Søknad om fravik

«Fravik fra N100 Veg- og gateutforming – kjørefeltbredde – Karmøy – 511 – Stølebuktvegen 10»

Fravikssøker: Odin Stafsnes Foretak: HOLON Arkitektur AS Dato: 30.01.2023 Søkers saksnr.: 21081 Saksnr. fylkeskommunen: 2021/65704			
Prosjekt (navn): 3052 – Stølebuktvegen 10 – gbnr. 58/10 – detaljregulering			
Vegnr.: 511	Kommune: Karmøy	Brunr.: Tekst her	
ÅDT (i dag) ¹ : 3500 (2021)	Fartsgrense: 50	Dim.klasse: Gate	
ÅDT (dim. år) ² : Tekst her	Tegn.nr. ³ : 6	Plannivå: Reguleringsplan	
Normal/rundskriv det søkes fravik⁴ fra (Kryss av for én av normalene og fyll ut årstall for benyttet versjon)			
Håndbok N100 (2021): ☒	Håndbok N101 (<åååå>): ☐	Håndbok N200 (<åååå>): ☐	Håndbok N500 (<åååå>): ☐
Håndbok N601 (<åååå>): ☐	Eventuelle rundskriv: Tekst her		
Type fravik det søkes om. Det skal bare være ett vegnormalkrav pr. fraviksskjema: Tverrprofil/bredde			
Vegnormalkrav iht. håndbok (veiledning punkt 1):	2.3.1–3: <u>Alle fortau skal ha ferdselssone og denne skal være minste 2 m brei.</u> Dersom fortauet har møbleringssone skal ferdselsarealet økes til 2,5 m for å gi plass for maskinell snørydding o.l. 2.3.1—4: Fortau skal ha kantsteinssone. <u>Kantsteinssonen skal være mini

Blå linjer viser kantene på fortauene med
dimensjoner på vei etter N100.
Røde linjer er eiendomsgrenser.

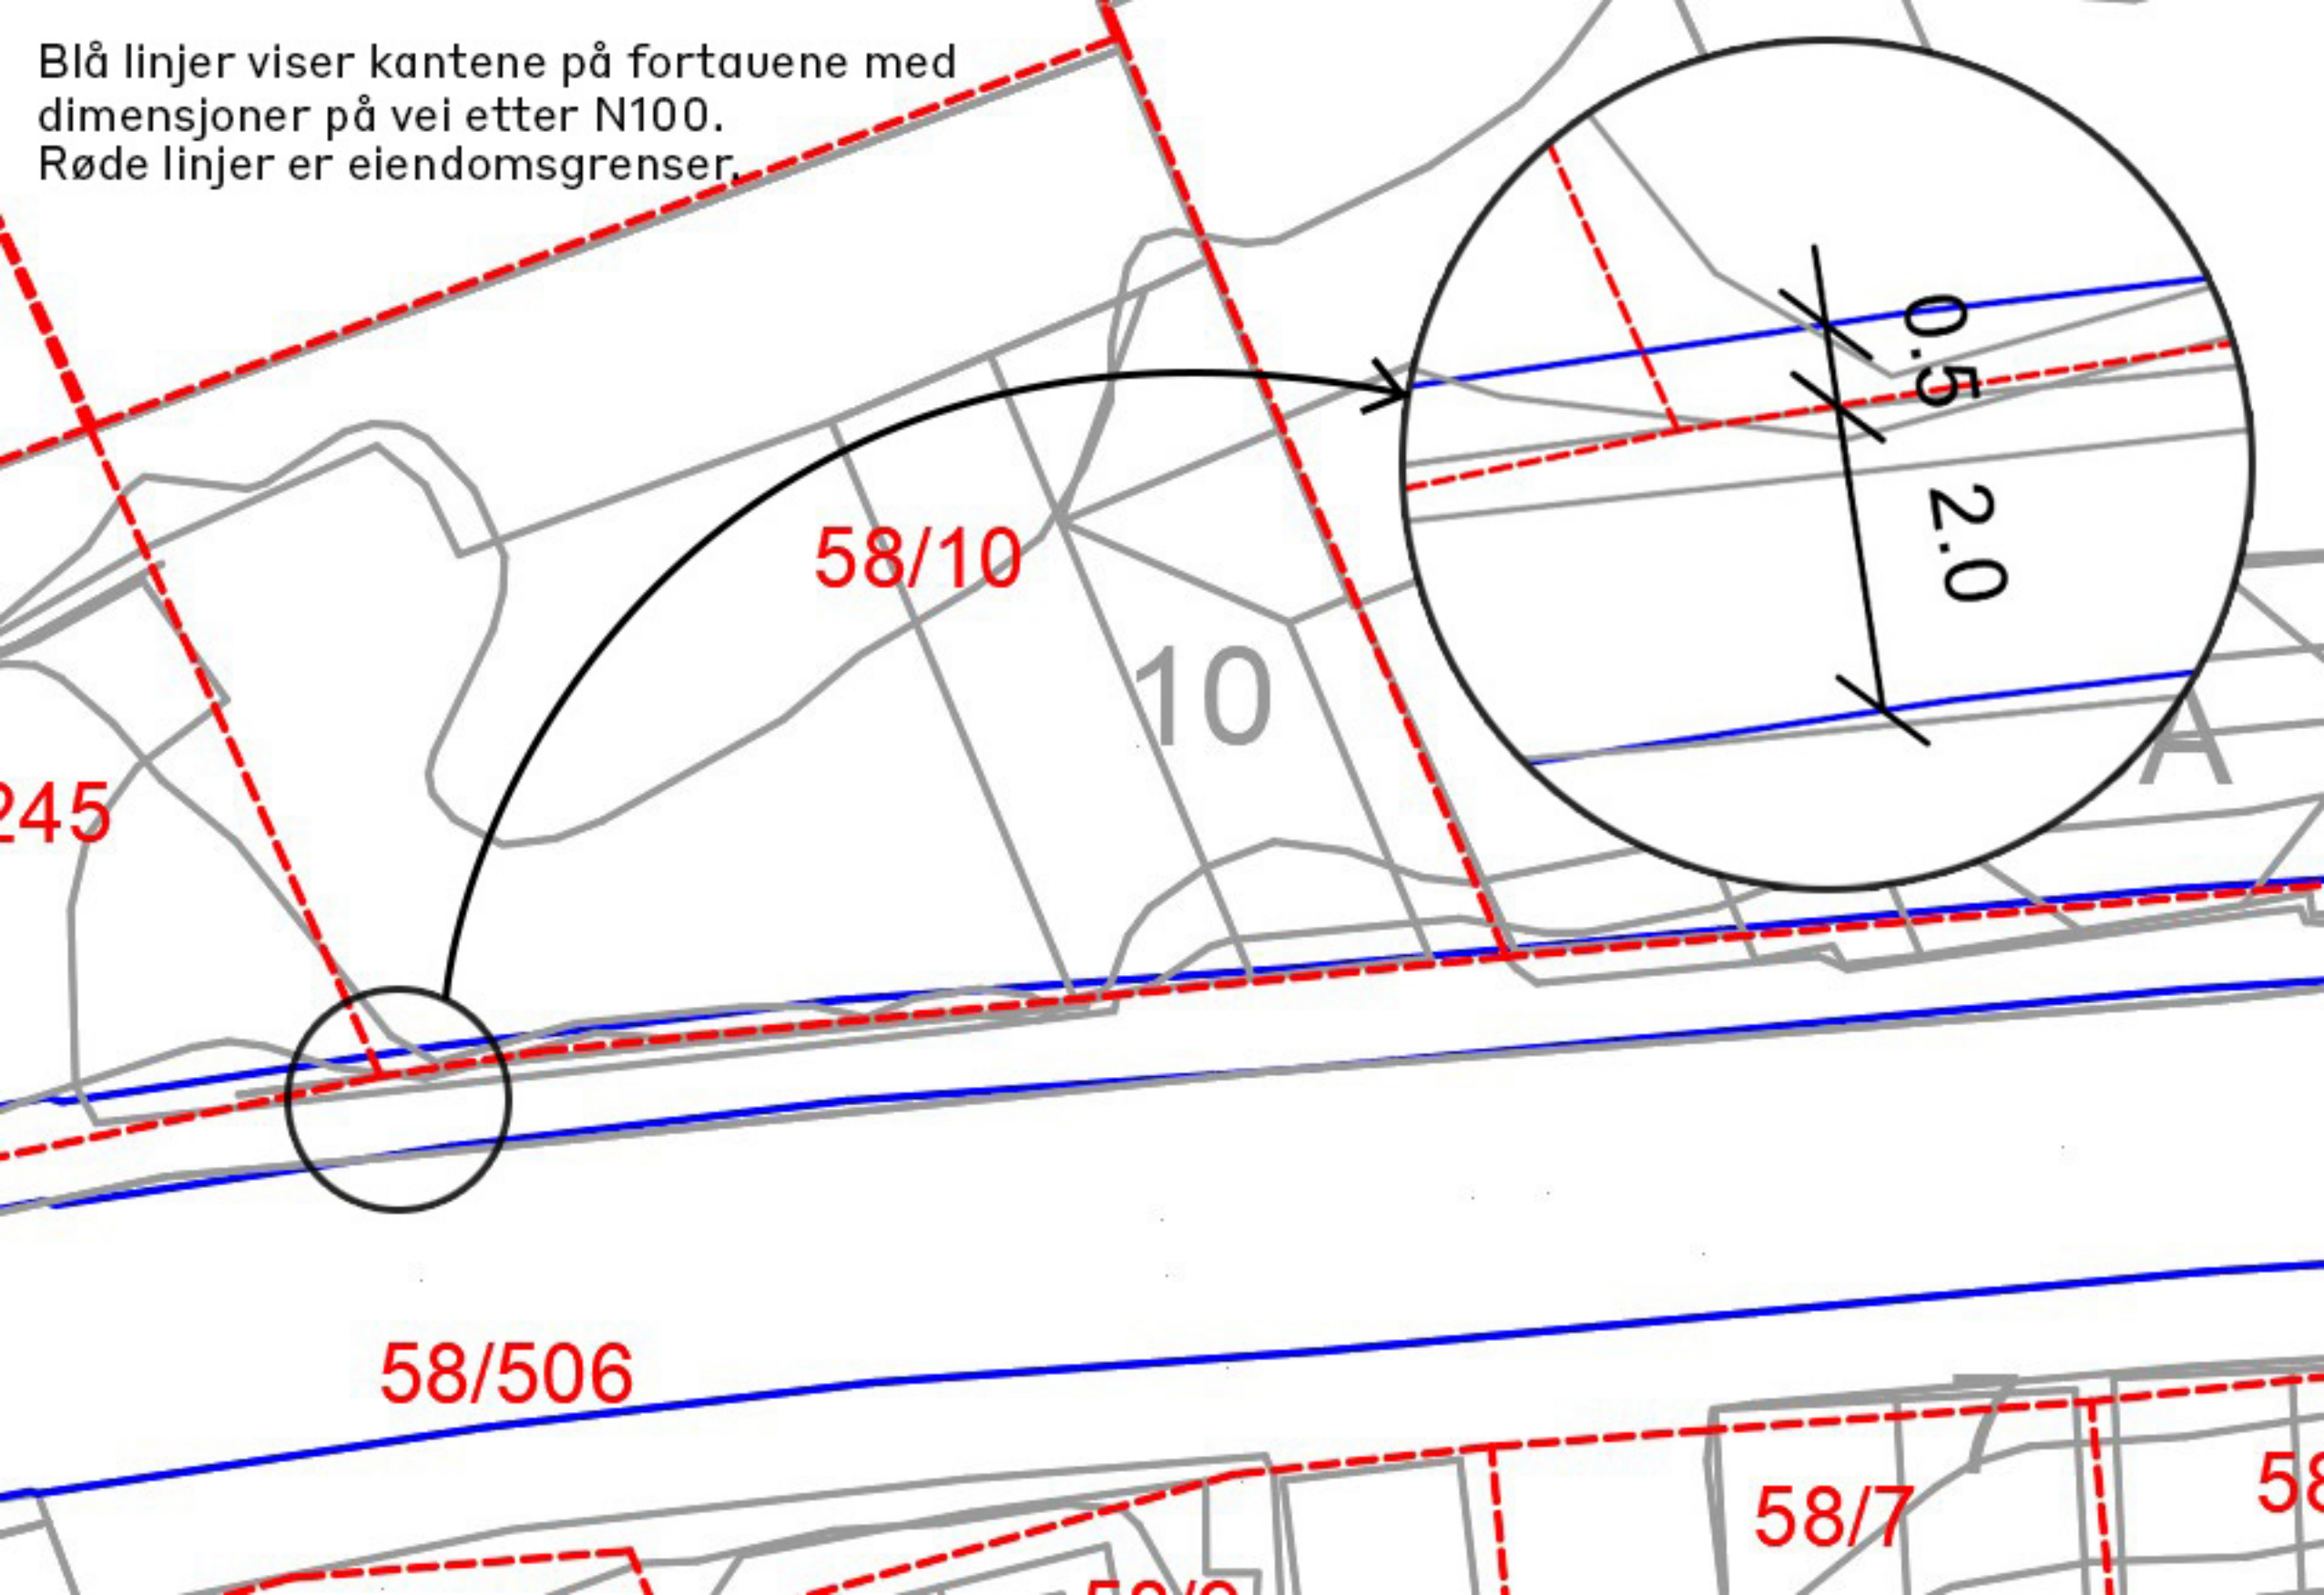
• Søknad om endring av fartsgrense • RogFK Tilbakemelding søknad fartsgrense
Konsekvenser av å ikke innvilge søknaden:	Se skisse av vei uten fravik.
Økonomisk bakgrunn til prosjektet:	Utvikling av eiendom til bolig.
Konsekvenser av fravik (se https://www.rogfk.no/vare-tjenester/vei-og-kollektivtransport/fylkesvei/soknader-og-tillatelser-for-fylkesvei/soknad-om-fravik/)	
Konsekvenser for teknisk kvalitet (<i>veiledning punkt 7</i>):	
Ingen åpenbar innvirkning på teknisk kvalitet.	
Konsekvenser for sikkerhet (for trafikantene) ⁵ (<i>veiledning punkt 8</i>):	
Ingen åpenbare konsekvenser for trafiksikkerhet. Et bredere fortau ville gi noe bedre forhold for gående på 35 m. Det ble talt 6 voksne personer på en halvtime i makstimen – 8.00–8.30 – 3. januar 2023. Dette tallet dekker begge fortau, og tyder på svært lite bruk. Syklende vil normalt velge søndre fortau, som fører til gang- og sykkelvei i vest. Kjørebanelen videreføres uendret.
